Al MATTM Commissione VIA-VAS **Sede**

OSSERVAZIONI sull' AGGIORNAMENTO del PIANO per il RECUPERO MORFOLOGICO e AMBIENTALE della LAGUNA DI VENEZIA

Prof. Stefano Boato

Fig. 2.5.1 INTERVENTI PER RIDURRE GLI EFFETTI DELLA PORTUALITA' SULLA MORFOLOGIA

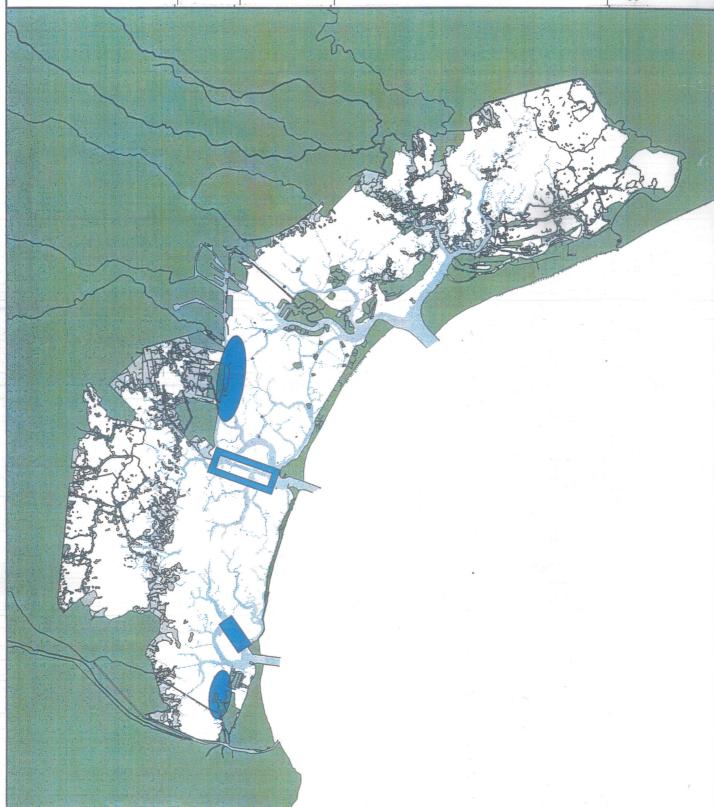
Il Piano degli Interventi per il Recupero Morfologico del 1992 del Magistrato alle Acque (vedi vol. 1 e vol. 7B cap. 2 e 3) negli "Interventi per ridurre gli effetti della portualità sulla morfologia", prevede e progetta in particolare

- <u>l'interramento del canale Valleselle</u> alla Bocca portuale di Chioggia
- <u>la riconfigurazione e riduzione della profondità del Canale dei Petroli.</u>

Il canale dei Petroli nel tratto tra la bocca di Malamocco e porto S.Leonardo risultava (e risulta ancor oggi) a profondità di -16.90 m /-17.95 m. (v. Allegato 1).

Nel Piano degli Interventi per il Recupero Morfologico della laguna del 1992, per "ridurre gli effetti della portualità sulla morfologia", oltre a progettare la riconfigurazione e riduzione della profondità del Canale dei Petroli tra la bocca di Malamocco e Porto S.Leonardo, lungo il Canale Litoraneo S. Leonardo-Marghera si prevede (con ben altra compatibilità e sostenibilità) solo la "ricostruzione di sette piccole barene lineari con c.a 750.000 mc di sedimenti, barene che si interrompono alla confluenza con i canali lagunari minori trasversali".
